Oggetto: Ex art. 81-DPR n. 616/77 e DPR n. 383/94 e ss. mm. e ii. Procedimento di localizzazione delle opere d'interesse statale per l'accertamento di conformità alle prescrizioni delle norme e dei piani urbanistici ed edilizi.
Progetto definitivo per la "Realizzazione della nuova sede di Dipartimento e della Scuola di Agraria presso il Polo Scientifico e Tecnologico di Sesto Fiorentino(FI)".
Attivazione procedimento di accertamento di conformità urbanistica (Class. Provv OO.PP 453 – Fasc. 583) – **ATTESTAZIONE URBANISTICA ED EDILIZIA, a seguito di integrazioni documentali.**

Oggetto: Ex art. 81-DPR n. 616/77 e DPR n. 383/94 e ss. mm. e ii. Procedimento di localizzazione delle opere d'interesse statale per l'accertamento di conformità alle prescrizioni delle norme e dei piani urbanistici ed edilizi.
Progetto definitivo per la "Realizzazione della nuova sede di Dipartimento e della Scuola di Agraria presso il Polo Scientifico e Tecnologico di Sesto Fiorentino(FI)".
Attivazione procedimento di accertamento di conformità urbanistica (Class. Provv OO.PP 453 – Fasc. 583) - ATTESTAZIONE URBANISTICA ED EDILIZIA

REALIZZAZIONE DELLA NUOVA SEDE DEL DIPARTIMENTO E DELLA SCUOLA DI AGRARIA PR

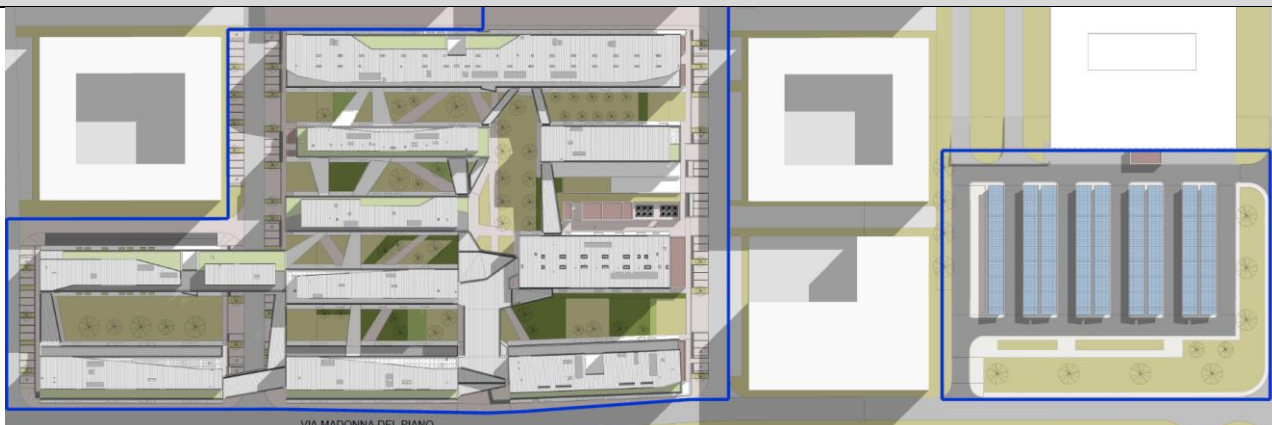
Nella tavola relativa alle distribuzioni funzionali delle superfici previste dal progetto definitivo (Schemi funzionali e tabelle superfici 1517_D_00_SP_AR01_T_12_000-0_02_01) è riportata la superficie netta totale di 44.248,25 mq che include anche zone escluse dal calcolo della SUL.

Estratto da 1517_D_00_SP_AR01_T_12_000-0_01_01 Verifiche urbanistiche

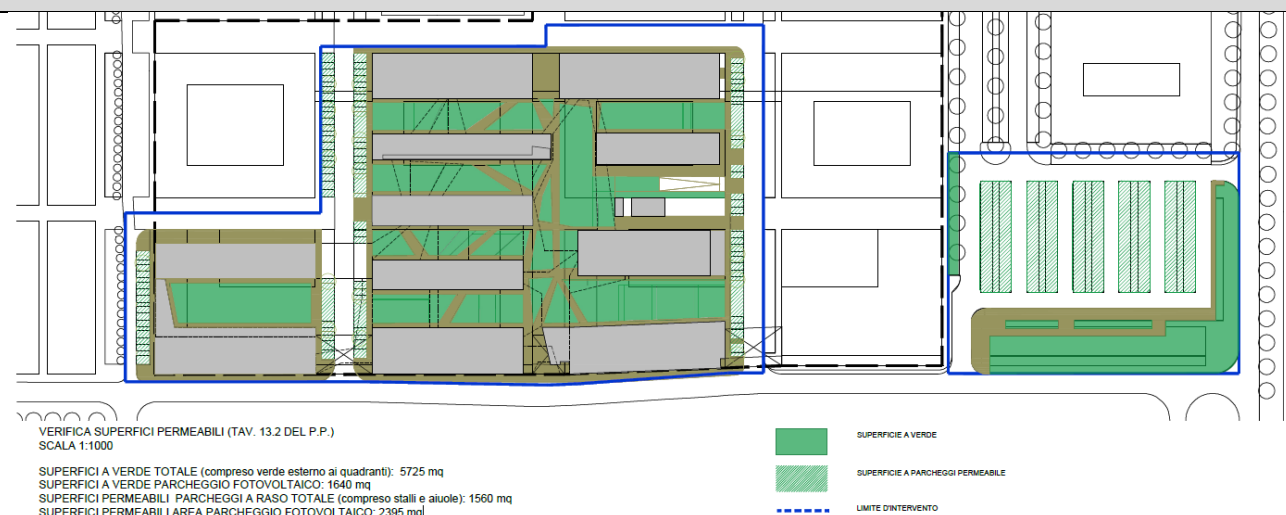
(“) occorre integrare la documentazione progettuale in quanto

contiene dati non omogenei..
